Vimines, le 30 juin 2026

Regards croisés avec le territoire – Atelier Insertion paysagère et architecturale du projet

Synthèse de la Commission Territoriale de Concertation de l'Avant-Pays Savoyard et Chartreuse

CTC Avant-Pays Savoyard et Chartreuse (30 juin 2026) – Atelier 3 : Intégration paysagère et architecturale du projet

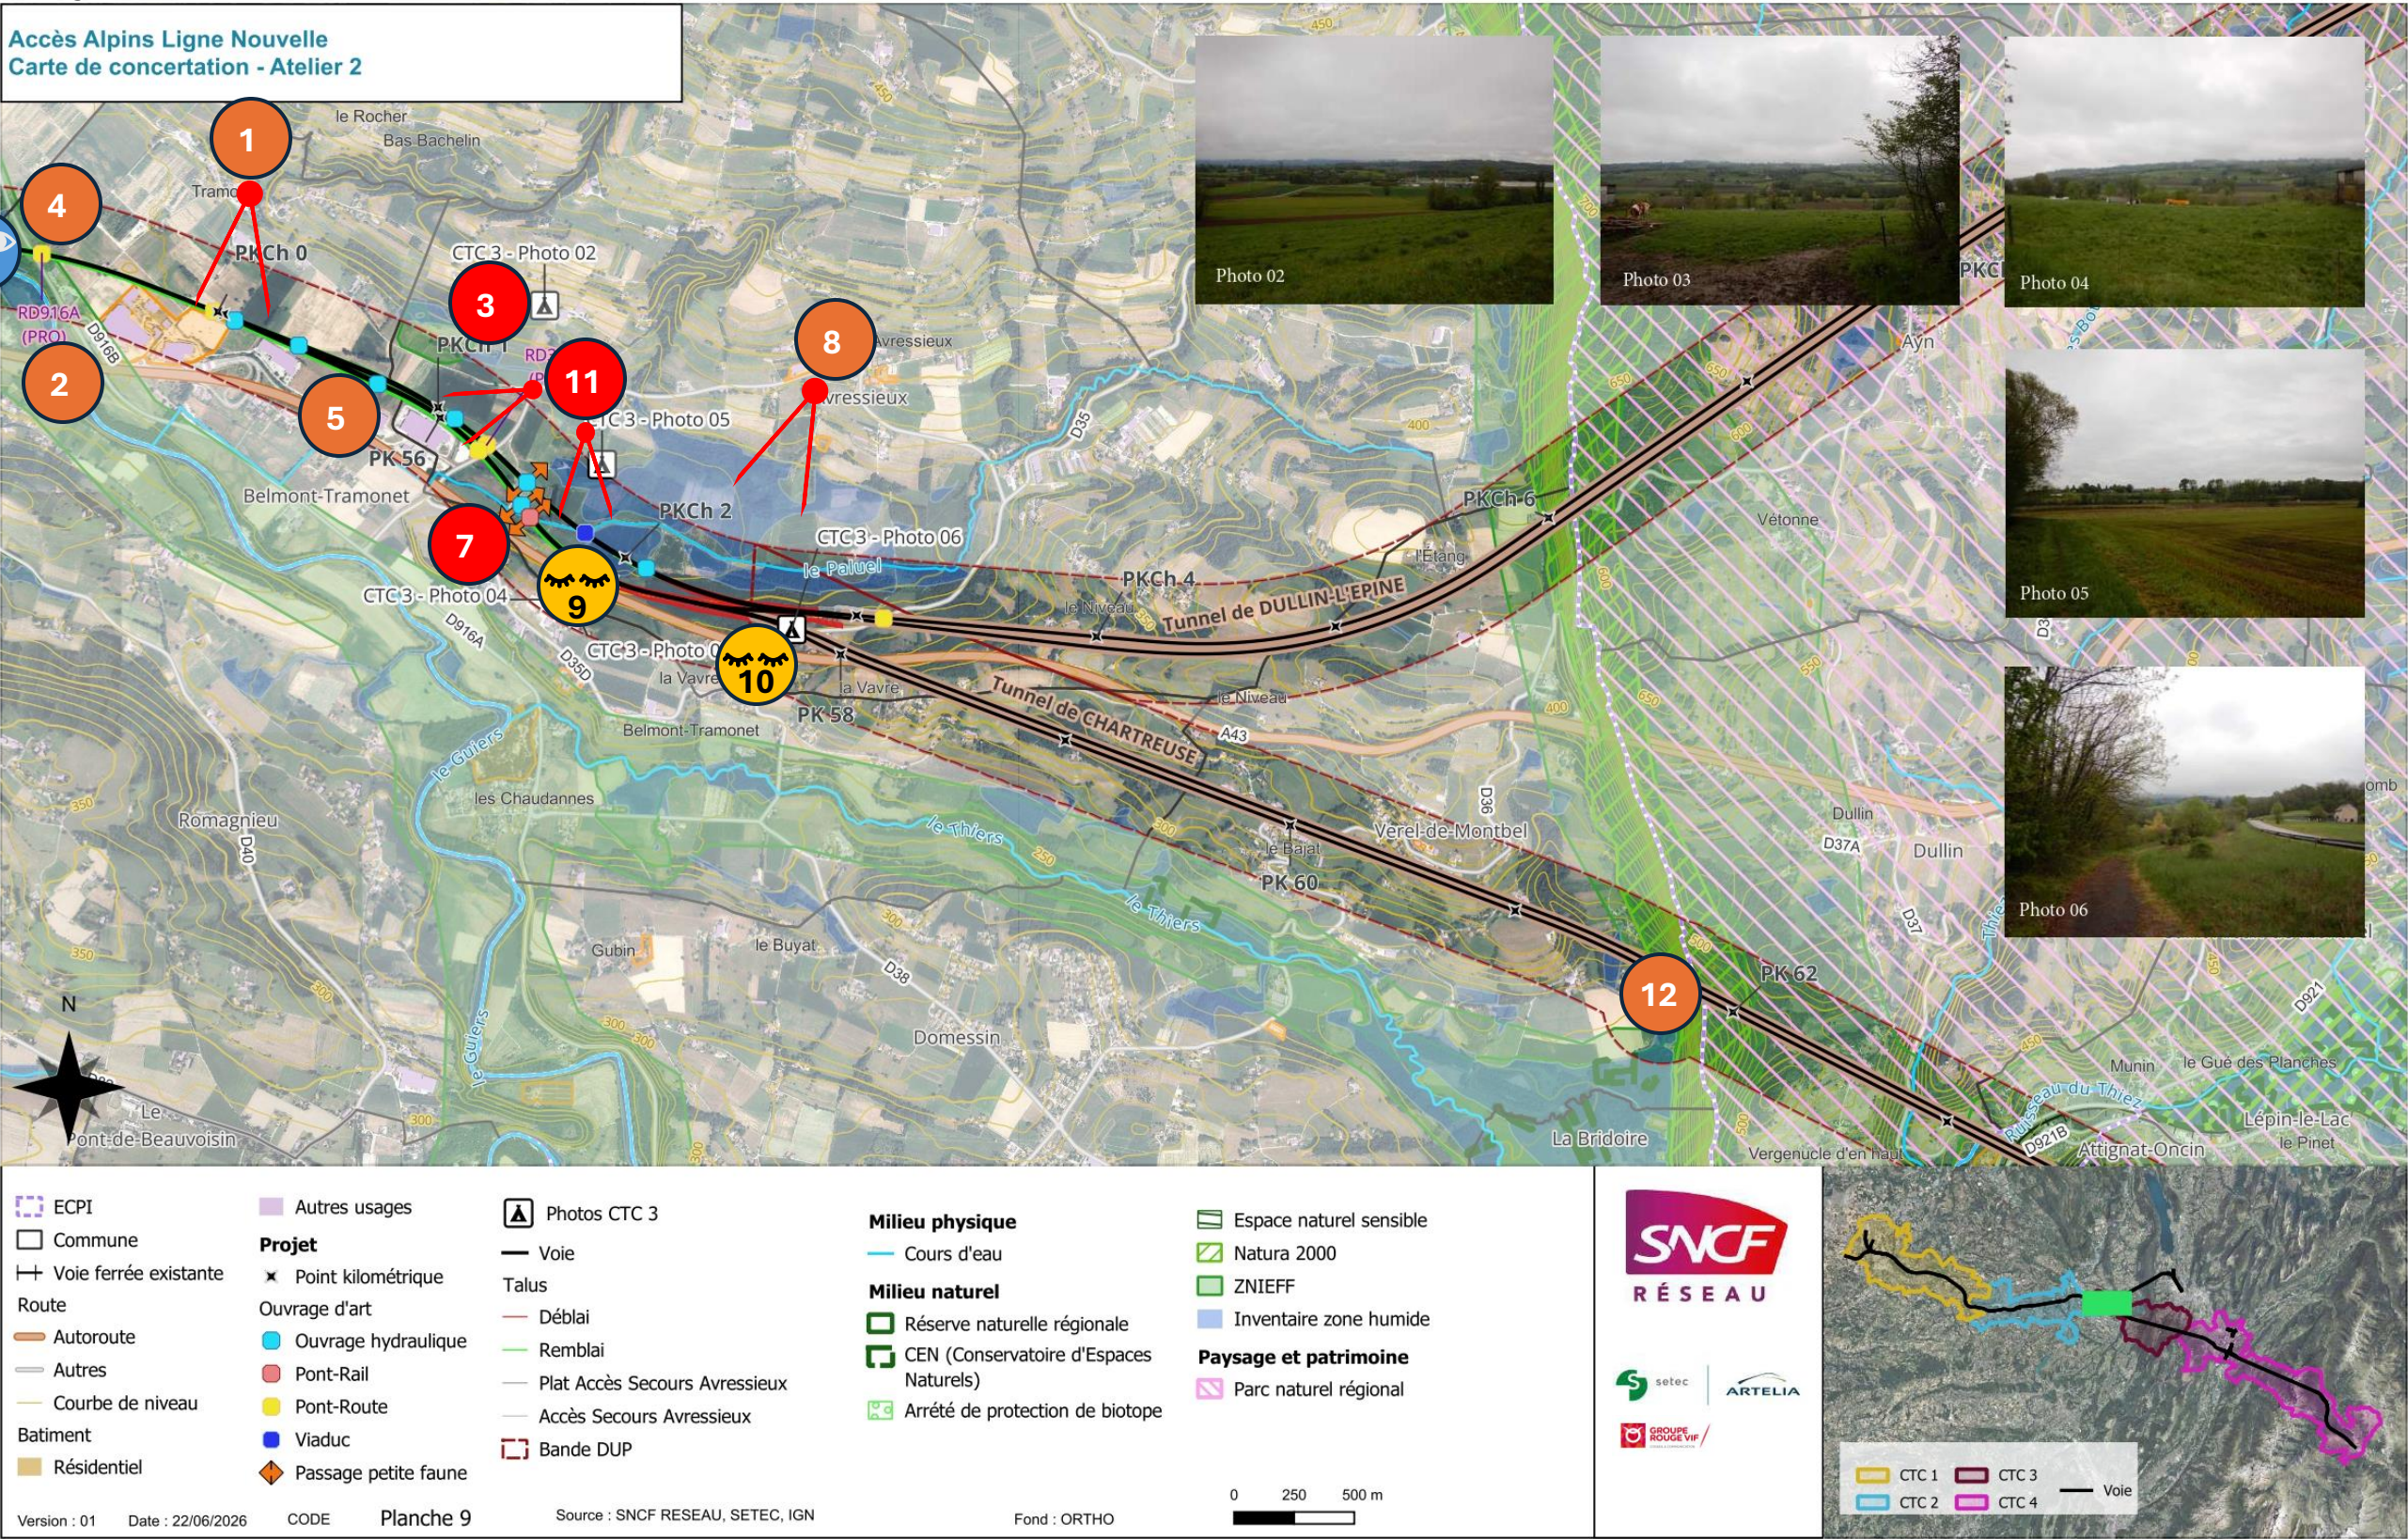
N° CARTE LEGENDEE	n° de page de l'information	Niveau d'importance	Typologie d'ouvrage d'art	Localisation	Précision / demande	
1	p.1			Belmont-Tramonet	Covisibilité Traitement paysager d'accompagnement de la ligne pour atténuer et masquer les bâtiments de la ZAC actuelle. Les meilleures vues sont depuis le coteau nord	
2	p.1			Belmont-Tramonet	Ouvertures visuelles à conserver pour les usagers de l'autoroute et des infrastructures au sud	Enjeu à vigiler
3	p.1			Belmont-Tramonet	Enjeu de la plaine agricole du Guiers à Belmont-Tramonet avec une coupure visuelle liée au passage de la ligne en remblais	Enjeu majeur
4	p.1			Belmont-Tramonet	Piste cyclable dans la plaine du Guiers avec vues à conserver	
5	p.1			Belmont-Tramonet	ZAC de Val Guiers avec une opportunité de travailler l'amélioration paysagère de l'ensemble	Volonté d'avoir une vraie vocation à ces zones de délaissés qui cumulent de nombreuses infrastructures. Une continuité d'ensemble doit être faite

6	p.1		Ouvrage architecturé	Belmont-Tramonet	Viaduc du Guiers : compte-tenu de la visibilité alentour avec des habitats et l'A43, parti-pris d'avoir un ouvrage architecturé. S'il est visible, cela permettra de détourner le regard des remblais	Faire une intégration sur le modèle de l'entrée du tunnel TELT à Saint-Jean-de-Maurienne. Il est nécessaire de trouver un "langage commun" entre tous les ouvrages proches des têtes de tunnels
7	p.1			Avressieux	Valorisation paysagère des délaissés entre la ligne et l'A43 avant la tête de tunnel Limiter l'emprise des aménagements paysagers et de l'impact foncier ou veiller à sa réutilisation	Valoriser les délaissés pour faire des mesures compensatoires
8	p.1			Avressieux	Covisibilité Traitement paysager d'accompagnement de la ligne pour atténuer et masquer les bâtiments de la ZAC actuelle. Les meilleures vues sont depuis le coteau nord	
9	p.1		Ouvrage sobre	Avressieux	Point à vigiler sur le viaduc sur le Paluel Viaduc et estacade d'Avressieux : parti-pris d'avoir un ouvrage discret et sobre. Volonté d'avoir un mini-viduc plutôt qu'une estacade en remplacement du remblais (remblais ajouré)	Présence d'un ancien marécage asséché. Il est nécessaire d'étudier la "variante estacade" plus en accord avec la zone humide

10	p.1		Ouvrage sobre	Avressieux	Tête du tunnel de Chartreuse avec très peu de covisibilité. Il faudra toutefois veiller à l'accompagnement paysager via un traitement sobre (mobilisation de l'exemple suisse où <i>"on ne voit presque plus les entrées"</i>) et la gestion du volet acoustique Traitement sobre de la tête ouest du tunnel de Chartreuse	
11	p.1			Avressieux	Coteau d'Avressieux : chantier + ligne visible depuis le coteau habité et vue du nord vers le sud	
12	p.1			Verel-de-Montbel	Enjeu visuel du puit de Lourdun et de l'aire technique à traiter via un verdissement	Autre enjeu eau lié à la pisciculture Bernard

CTC Avant-Pays Savoyard et Chartreuse (30 juin 2026) – Atelier 3 : Intégration paysagère et architecturale du projet

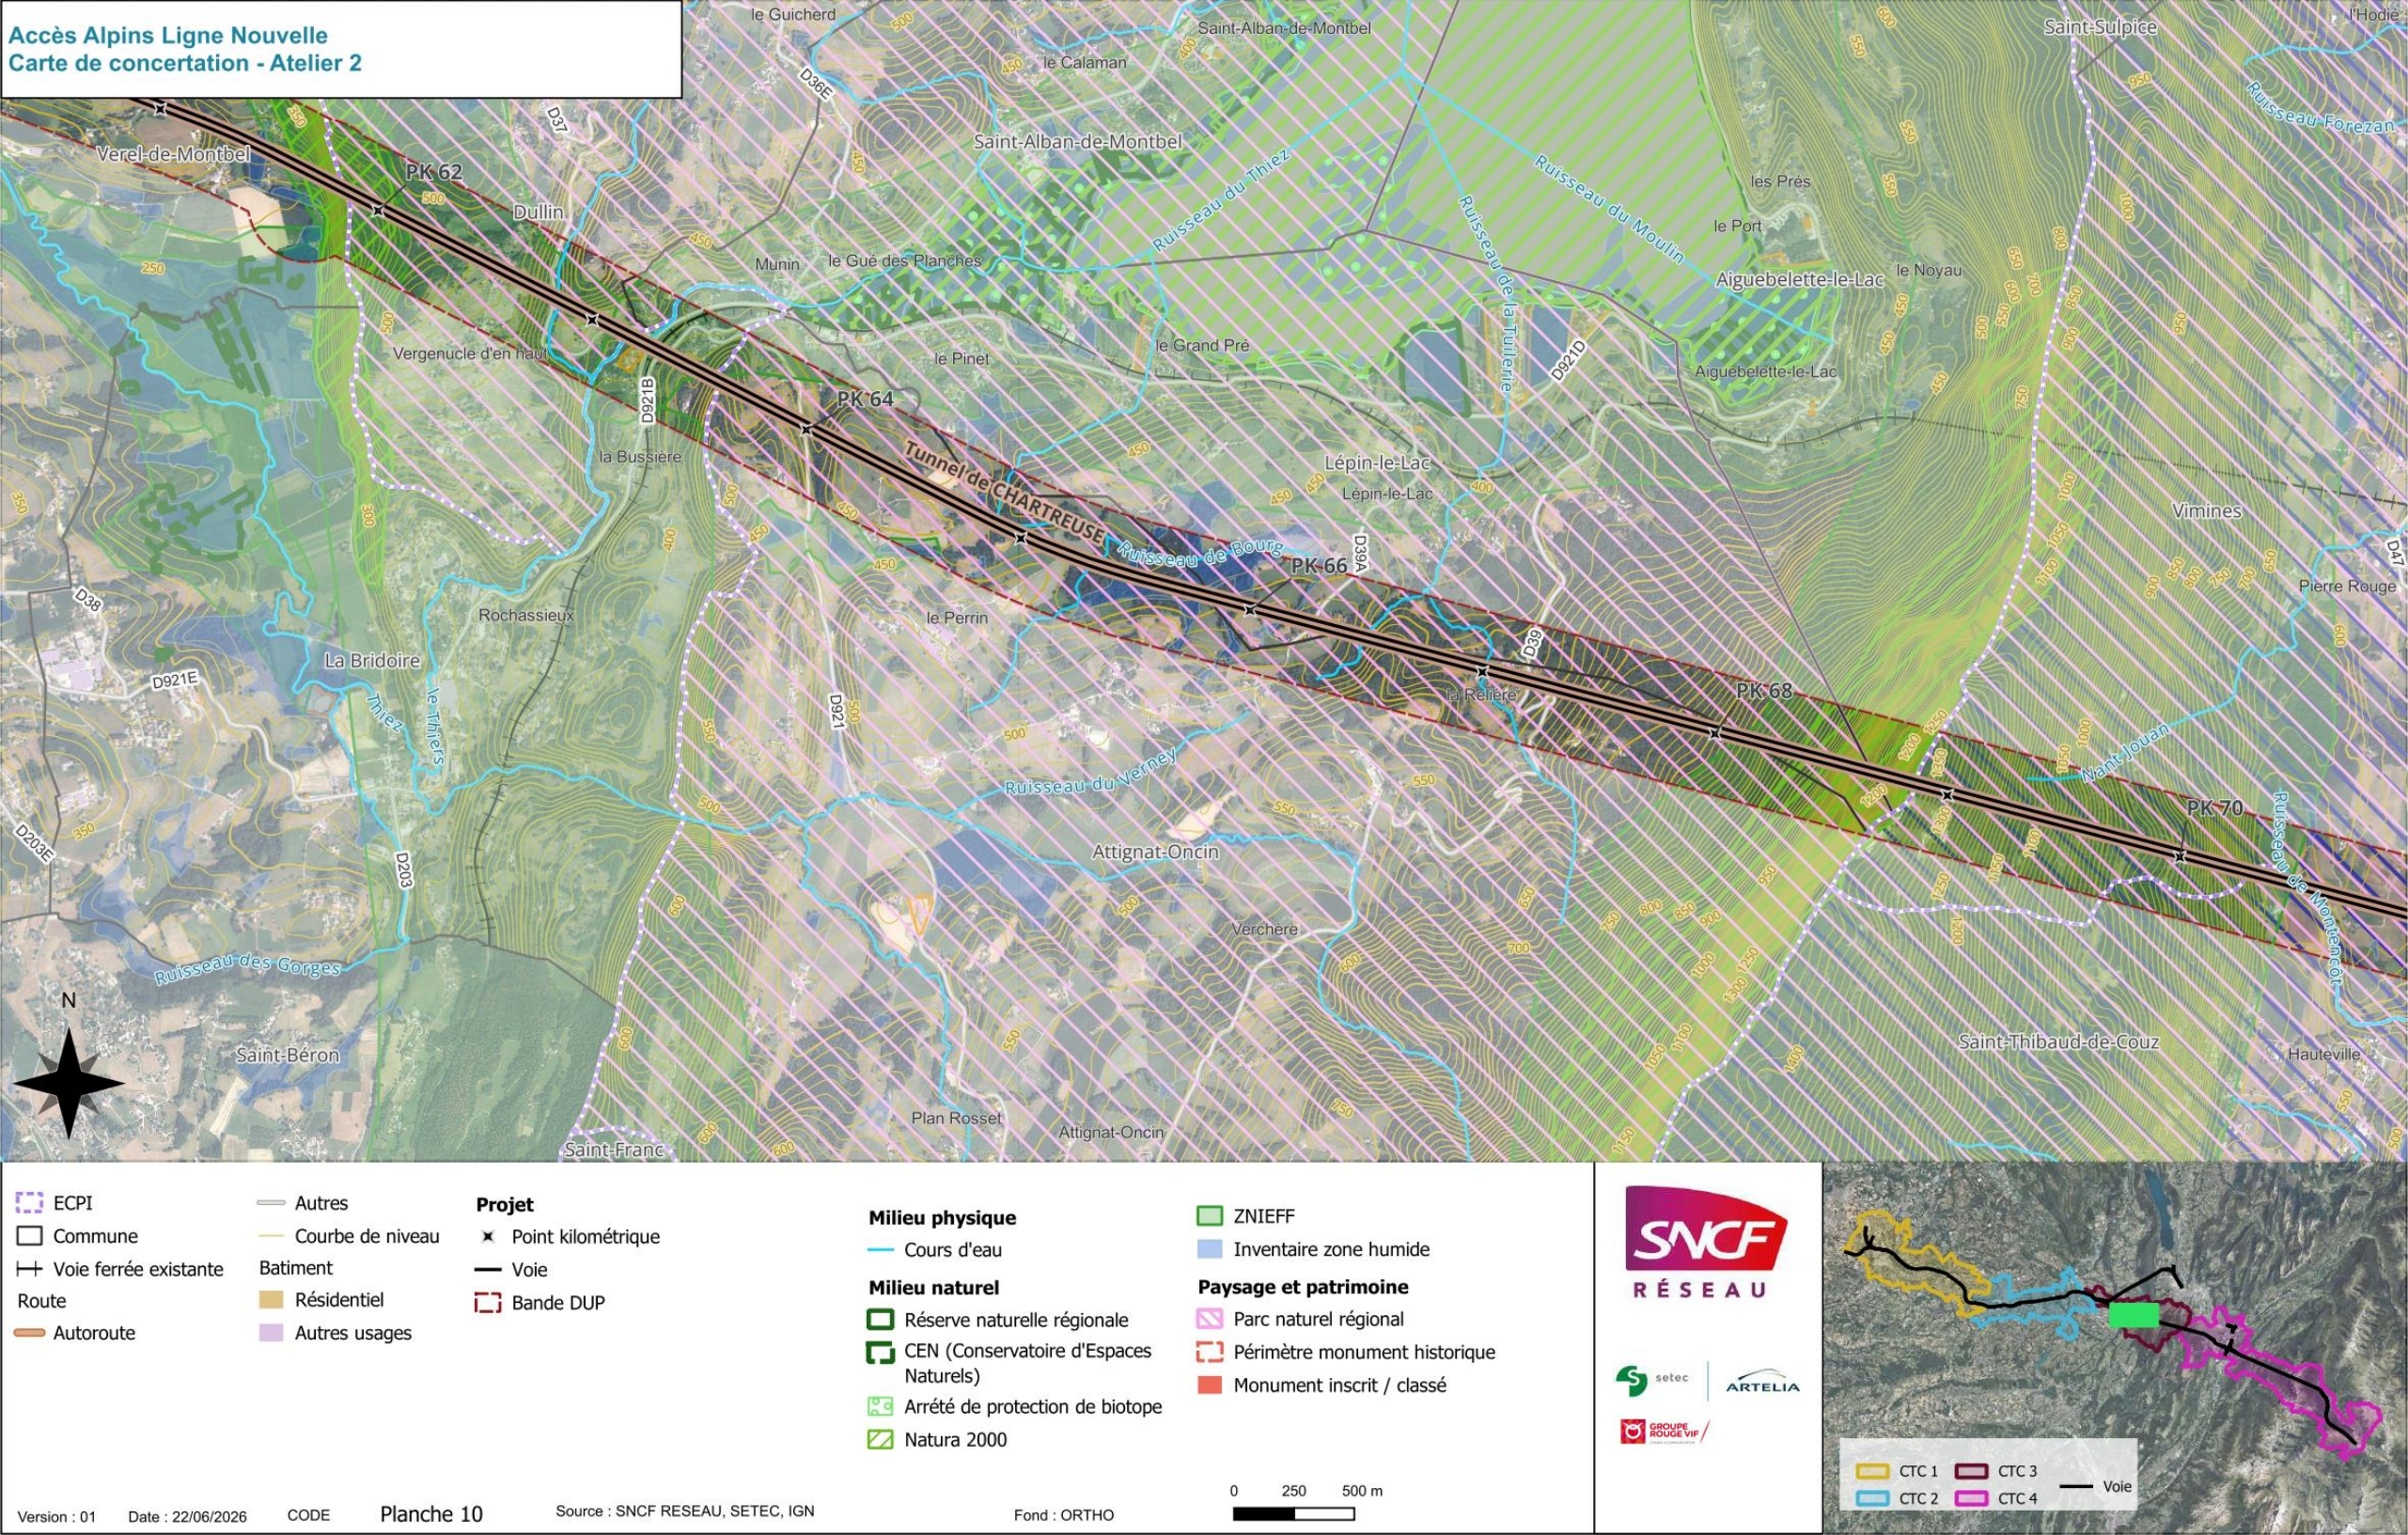
13	p.3		Ouvrage sobre	Saint-Thibaud-de-Couz	Insertion paysagère de la descenderie et de la base vie à Saint-Thibaud-de-Couz pendant la phase chantier. Il sera nécessaire de préserver la qualité de la vue et de la perspective	
14	p.3			Saint-Thibaud-de-Couz	Carrière à vigiler, notamment via la gestion des matériaux liés à son exploitation	
15	p.3			Saint-Thibaud-de-Couz	Enjeu majeur des impacts paysagers de la descenderie sur le Val de Couz. Ces impacts sont une menace existentielle au "label PNR". Ce qui est acceptable est l'une des options de l'APS d'avoir une attaque manuelle sans tunnelier ni voussoirs	Le traitement paysager doit traiter l'axe jusqu'à Cognin
